Por este medio se le envía para revisión, el tomo original, el expediente administrativo DRCL-I-F-026-2023 Y la resolución de Retiro del Estudio de Impacto Ambiental Categoría I titulado **"CONSTRUCCIÓN DE UN PATIO DE ESTACIONAMIENTO"**, cuyo promotor es FUNDACIÓN PIRAMIDE a desarrollarse en el Corregimiento de Sabanitas, Distrito de Colón, Provincia De Colón.

**RESOLUCIÓN No. DEIA-RE-003-2023**  
De 26 de diciembre de 2023.

Por la cual se resuelve la solicitud de retiro del Estudio de Impacto Ambiental, categoría I, del proyecto denominado: **CONSTRUCCIÓN DE UN PATIO DE ESTACIONAMIENTO**.

**Informe Técnico de Re-inspección de Evaluación del EsIA Cat I  
“CONSTRUCCIÓN DE UN PATIO DE ESTACIONAMIENTO” a desarrollarse en  
el Corregimiento de Sabanitas, distrito de Colón, provincia de Colón.  
Promotor: FUNDACIÓN PIRAMIDE.**

**Recorrido por el polígono la masa vegetal que se observó el bosque secundario joven (rastrojo).**

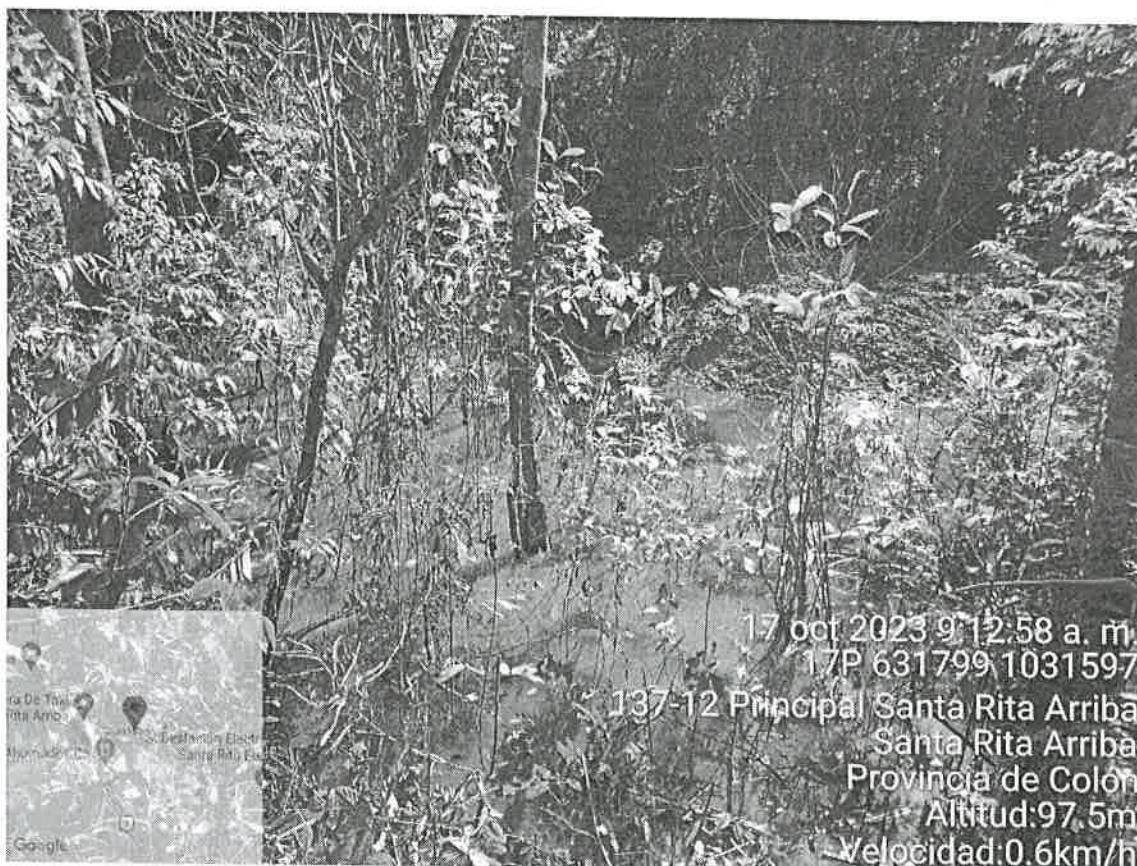
- ❖ En el recorrido se pudo observar que el polígono está compuesto por una masa vegetal Bosque secundario maduro, bosque secundario con desarrollo intermedio y bosque secundario joven (rastrojo), lo cual coincide con lo presentado por el promotor en el EslA página 89.
- ❖ La topografía del terreno es inclinada, la fauna que se observó fue ardilla, iguana y aves; también se observaron dos puntos de agua.

- ❖ Se recomienda la Recategorización del EslA ya que incide en el criterio 2 del Artículo 22, del Decreto Ejecutivo 1 del 1 de marzo del 2023, por desarrollarse en un área donde existe un Bosque secundario maduro, bosque secundario con desarrollo intermedio.

Bosque secundario maduro observado en el polígono donde se desea desarrollar el proyecto.

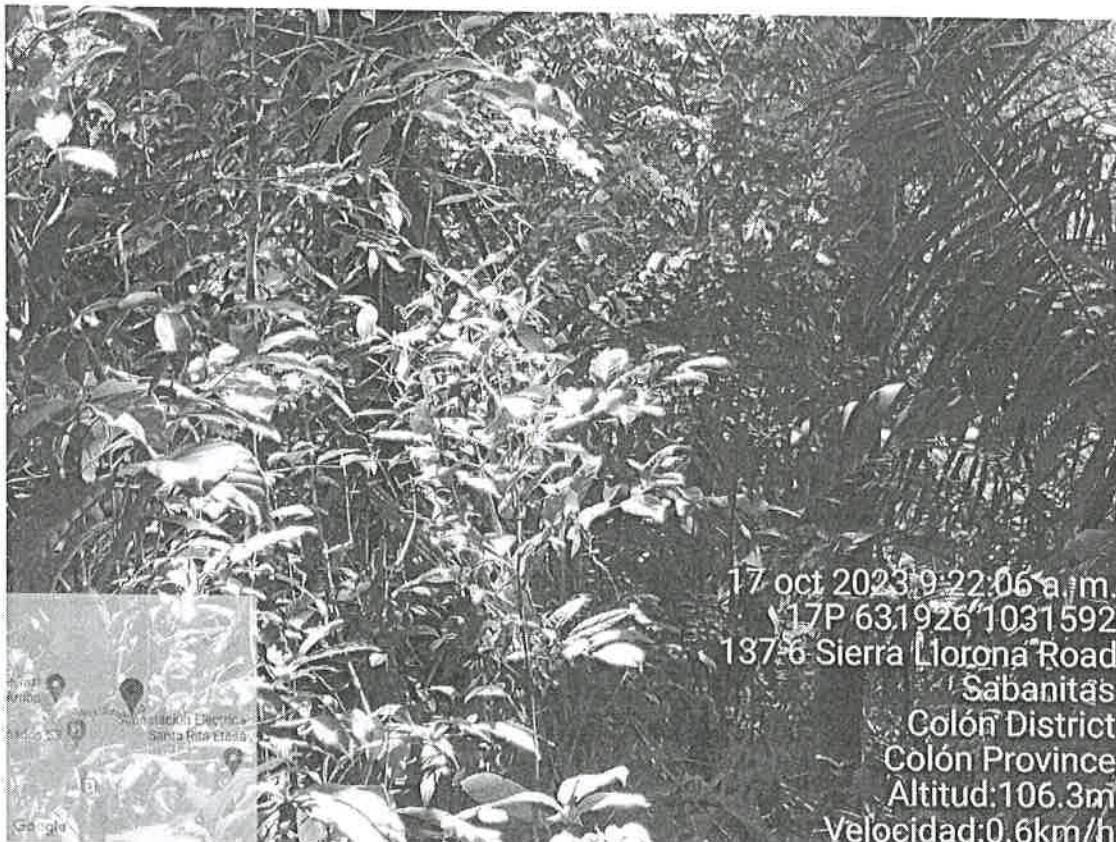
- ❖ La Caracterización vegetal descrita por el promotor en el punto 6.1.1 en la página 87-98 del EslA, es concordante con lo observado en campo que es Bosque secundario maduro, bosque secundario con desarrollo intermedio y bosque secundario joven (rastrojo).
